Maître d’Ouvrage : COGEDIM PROVENCE

Projet d’habitat du Quartier des Salins

**Additif au dossier de déclaration au titre
des articles L. 214-1 à L.214-6 du code de
l’environnement**

Janvier 2017

Le schéma ci-après permet de schématiser les modalités des opérations de rabattage de nappe :

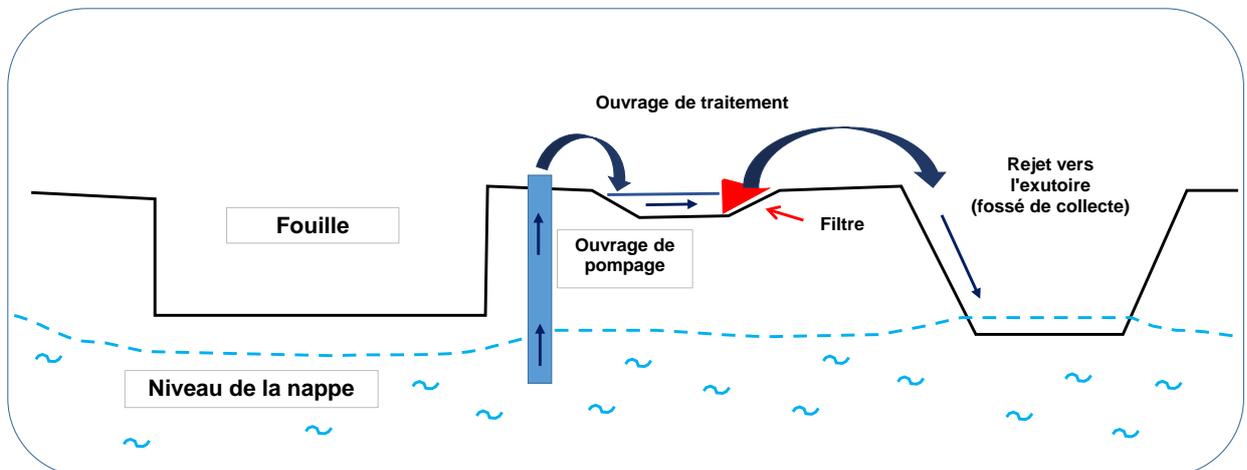
Le dossier doit comporter un paragraphe décrivant et évaluant les incidences du pompage de la nappe souterraine en phase chantier (rubrique 1.1.1.0 et 1.1.2.0).

Quoiqu'il en soit, lors de la période, de travaux, afin d'éviter tout contact direct avec la nappe, les travaux relatifs aux fondations seront réalisés en période de nappe basse. S'il devait s'avérer nécessaire de réaliser des pompages, afin de rabattre la nappe, les opérations ne seraient pas importantes, ni en volume, ni en durée. En effet, le fond de fouille ne sera qu'à environ 1,50 m de profondeur. D'autre part, ces opérations seraient limitées dans le temps, dans la mesure où ce type de travaux sera réalisé en moins de deux mois (par précaution, il a été annoncé 3 mois dans le dossier Loi sur l'eau).

D'autre part, un calcul rapide montre que même si l'on pompait 20 litres d'eau par seconde sans discontinuer pendant 3 mois, cela ne représenterait que 0,006 % du volume de la nappe. Rappelons de plus que les eaux d'exhaure seront, après traitement, rejetées dans un fossé proche, qui est relation avec cette nappe. De ce fait, les eaux seront très rapidement restituées au milieu naturel.

De ce fait, **sur le plan quantitatif**, compte tenu de la nature des travaux, de la durée des travaux, de la faible profondeur de fouille nécessaire, l'impact des opérations de pompage sur la nappe, apparaît extrêmement limité.

NB : la cote fil d'eau du fossé de collecte sera effectivement en dessous du niveau du fond de fouille
